IMKL-issue –

Gebruik multi-geometrieën bij AanduidingEisVoorzorgsmaatregel en ExtraGeometrie

Voorbeeld:

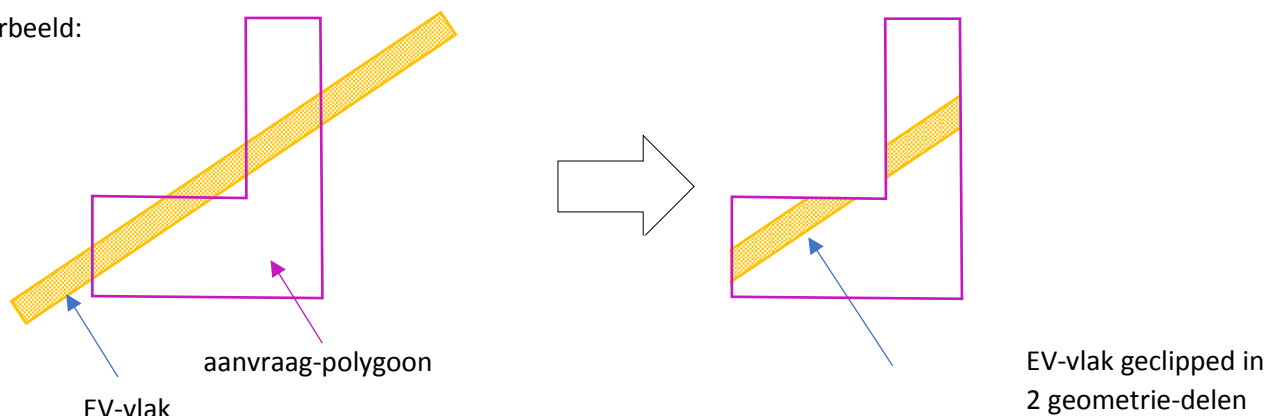
Voor de features *AanduidingEisVoorzorgsmaatregel* en *ExtraGeometrie* zijn volgens het huidige IMKL geen multi-geometrieën toegestaan.

De geometrie van het EV-vlak (“*AanduidingEisVoorzorgsmaatregel*”) is gedefinieerd als een polygoon. Idealiter zou de geclippede geometrie in bovenstaand voorbeeld resulteren in een multi-polygoon.

In de huidige versie van IMKL is deze geometrie echter gedefinieerd als *GM_Surface*. Deze definitie staat niet toe dat er multi-polygonen in worden gedefinieerd. Daarvoor zou ook het type *GM_MultiSurface* toegestaan moeten worden.

Door de geometrie van dit feature als type *GM_Object* te definiëren, zijn geometrieën van zowel *GM_Surface*, als *GM_MultiSurface* toegestaan.

Bijlage 1: Aanpassing IMKL

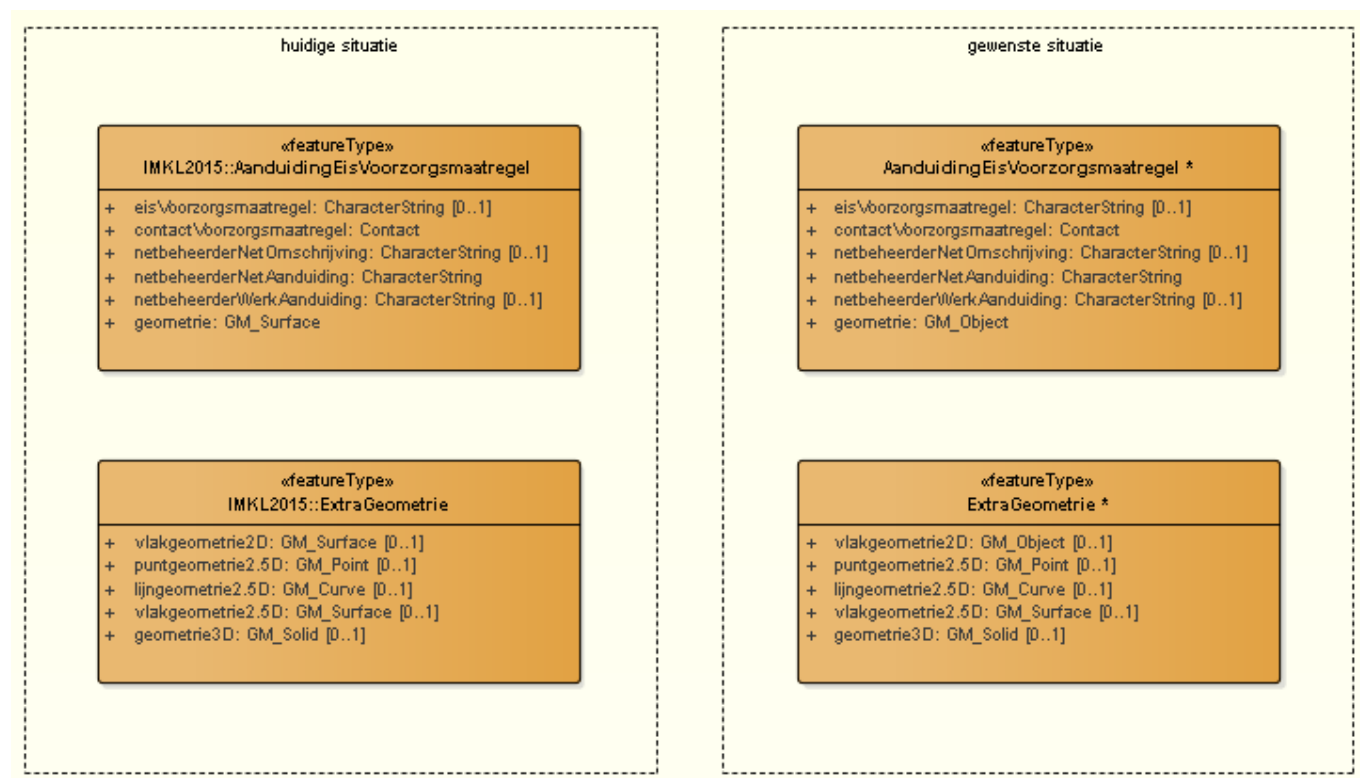
Een soortgelijke redenering kan worden toegepast op de vlakgeometrie2D van *ExtraGeometrie*.

Deze is momenteel getypeerd als *GM_Surface*, maar zou moeten worden aangepast naar *GM_Object*.

Daarmee zijn ook daar geometrieën van zowel *GM_Surface*, als *GM_MultiSurface* toegestaan.
